Objet : Modification du PLU de Fort-Mahon
Réponse à l'avis MRAE n°2022-6534 du 09/11/22

La présente correspondance a pour objet d'apporter une réponse aux remarques et demandes formulées dans l'avis n° 2022-6534 rendu le 9 novembre 2022 par la Mission Régionale d'Autorité environnementale dans le cadre de la modification n°1 du Plan Local d'Urbanisme de Fort-Mahon-Plage.

MEMOIRE EN REPONSE MRAE
n°2022_6534

Plan superposant la zone humide sur le projet

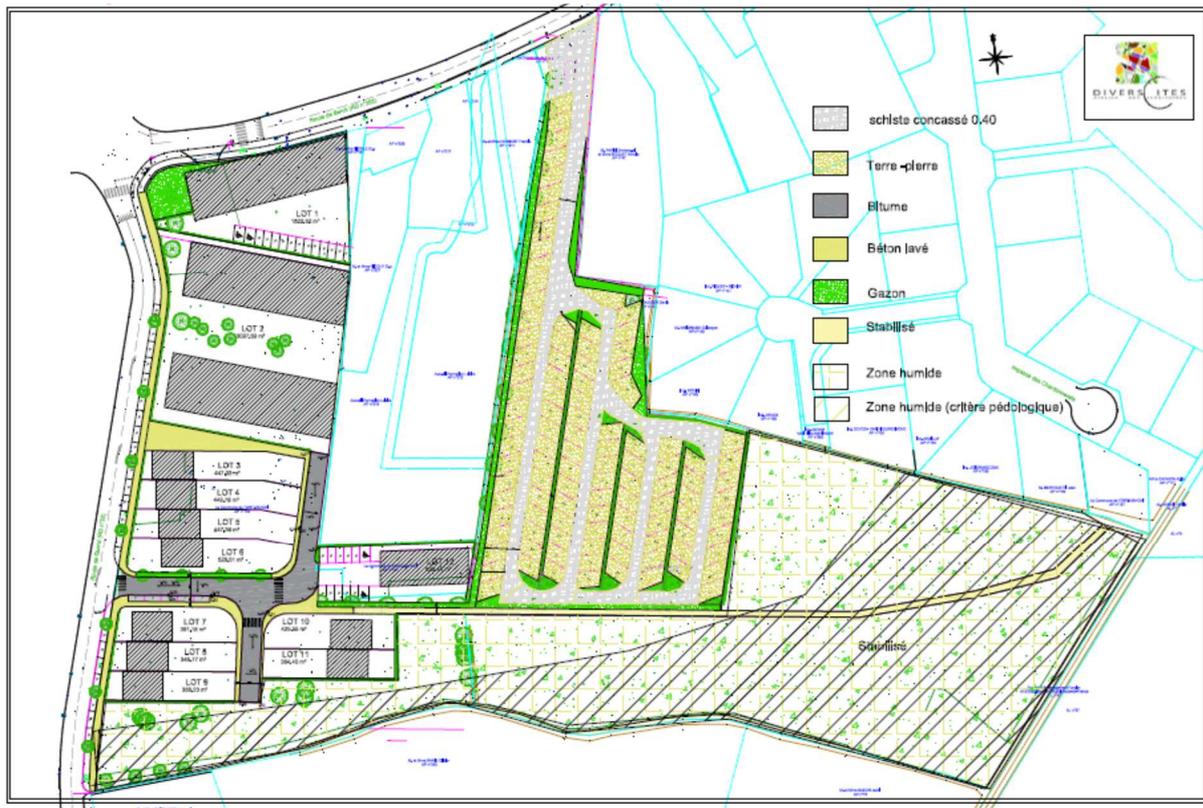
L'autorité environnementale recommande après complément de l'étude de caractérisation des zones humides, de justifier la compatibilité du, projet avec l'orientation relative à la préservation des zones humides du schéma directeur d'aménagement et de gestion des eaux du bassin Artois-Picardie, en intégrant des mesures de préservation de la zone humide dans le règlement du PLU.

L'étude de caractérisation est jointe au dossier la partie repérée comme zone à dominante humide est donc exclue du projet d'aménagement et fera l'objet d'aménagement paysager en lien avec la zone humide.

Plan esquisse du projet

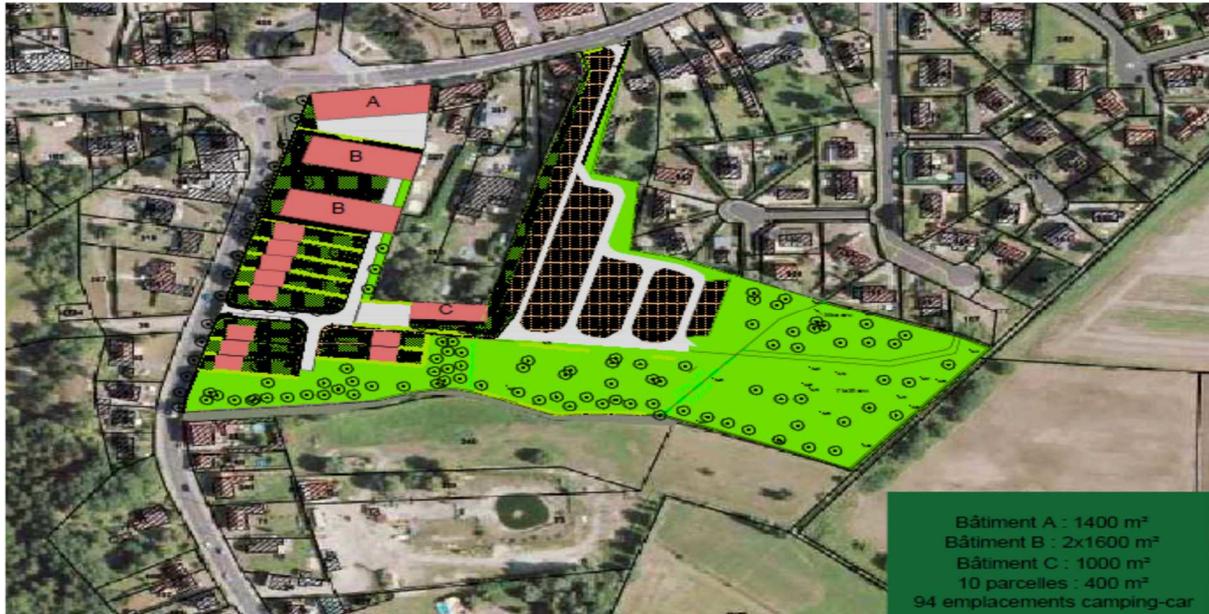
L'autorité environnementale recommande d'intégrer à la justification du projet les éléments quantitatifs justifiant le besoin de logements par destinataire et par typologie, visés par le projet communal.

Le projet prévoit dans le bâtiment C du logement pour travailleurs saisonniers. Les 10 parcelles seront destinées à de l'accession à la propriété. En effet, la pression foncière rend très difficile l'accession à la propriété de la population locale notamment pour les jeunes ménages.

Dans les bâtiments A et B, il est envisagé l'accueil de logements aidés ainsi que du logement pour personnes âgées (accessibles) peu présents sur le territoire communal.

Délimitation des espaces proches du rivage

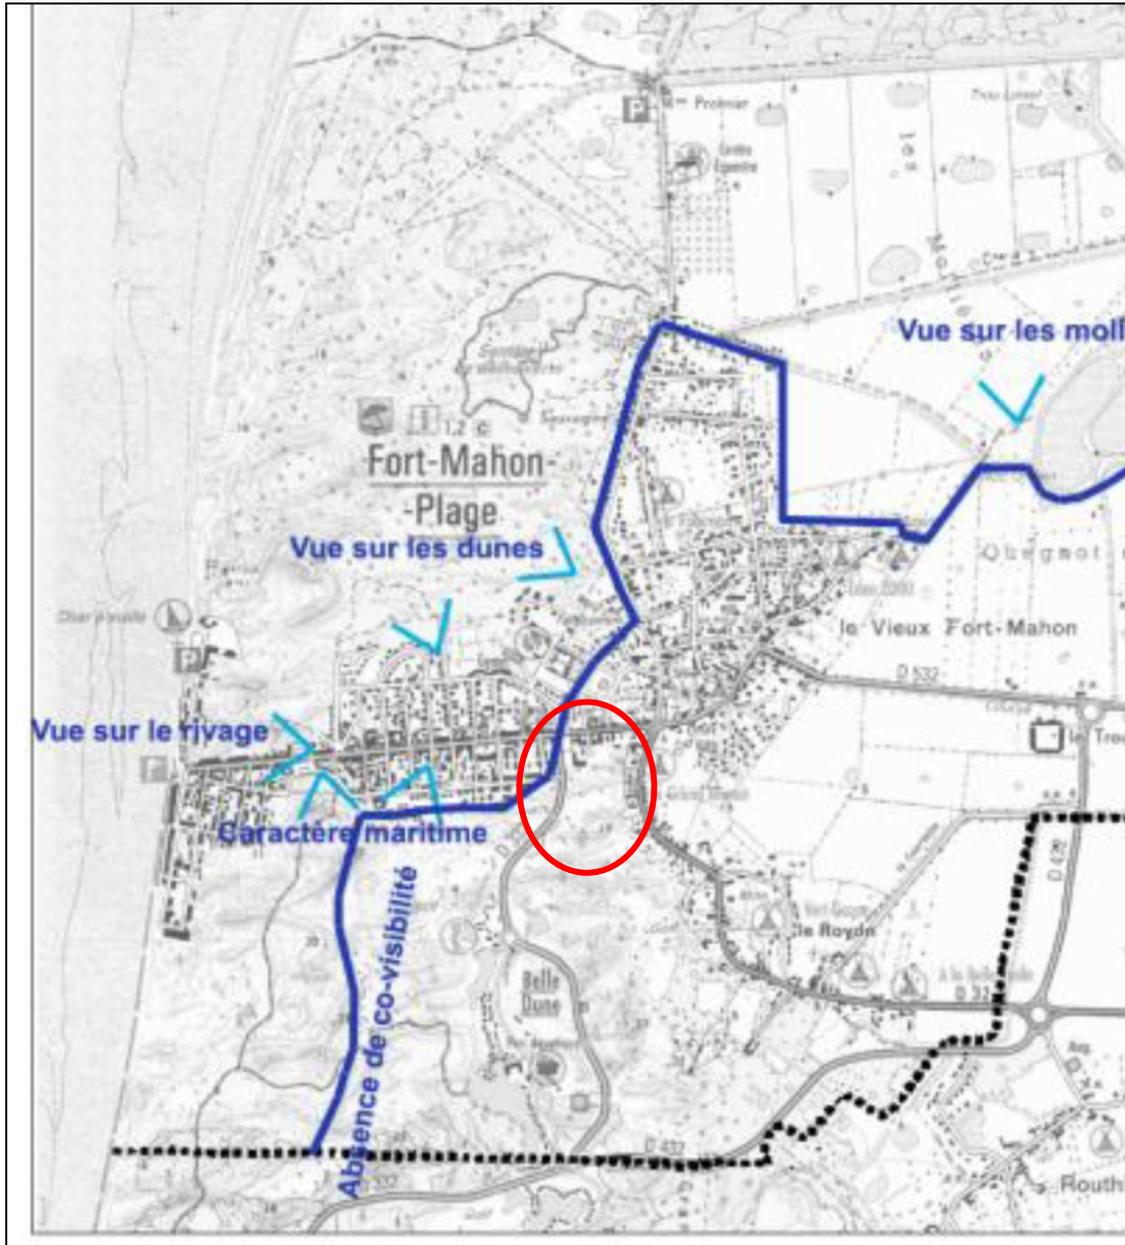
L'autorité environnementale recommande de compléter la justification du projet retenu par l'analyse de plusieurs scénarios notamment en prenant en compte le risque de submersion marine et de leurs impacts potentiels sur le territoire, pour ensuite démontrer que le scénario retenu est celui qui présente le meilleur compromis entre projet de développement du territoire et prise en compte des risques et des enjeux environnementaux.

L'aire de camping-car se situe aujourd'hui sur des terrains appartenant au Conservatoire du littoral, situés en espaces proches du rivage. Son déplacement est devenu nécessaire

Un recensement des dents creuses est joint permettant l'appréhension des enjeux de foncier. Au vu du PPRi applicable, aucun terrain ne permet d'accueillir une opération groupée de logements d'hébergement saisonniers et d'accueil des campings-cars hormis le terrain faisant l'objet du projet.

- le PLU actuel ne compte aucune autre zone à urbaniser
- 5 dents creuses sont possiblement constructibles (représentant une dizaine de logements)
- La loi Littoral et le Plan de Prévention des Risques Naturels Marquenterre – Baie de Somme imposent des limites et des contraintes à prendre en compte

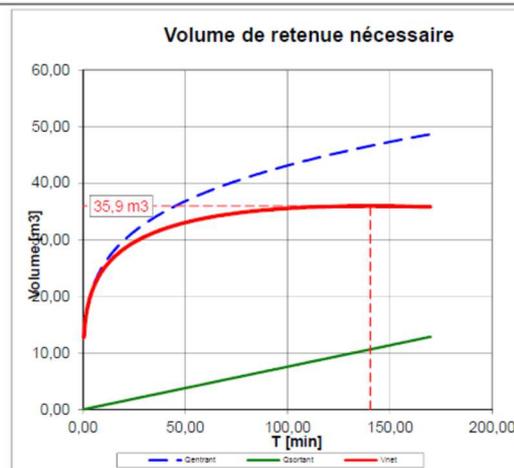
L'autorité environnementale recommande d'apporter des précisions sur :

- les caractéristiques de la pluie de référence visée pour le dimensionnement des ouvrages d'assainissement pluvial ;
 - les tolérances de rejet dans le réseau pluvial communal voire dans les fossés avoisinants ;
 - le niveau des plus hautes eaux retenu permettant l'implantation altimétrique des ouvrages de gestion des eaux pluviales ;
- et de compléter l'OAP par la cartographie complète des courses identifiées et par une mesure concernant l'interdiction de modification (couverture, déplacement ...) des fossés.

Le projet fait l'objet d'un dossier loi sur l'eau qui sera joint au permis d'aménager

Les 1ers résultats du dossier loi sur l'eau pour les espaces publics :
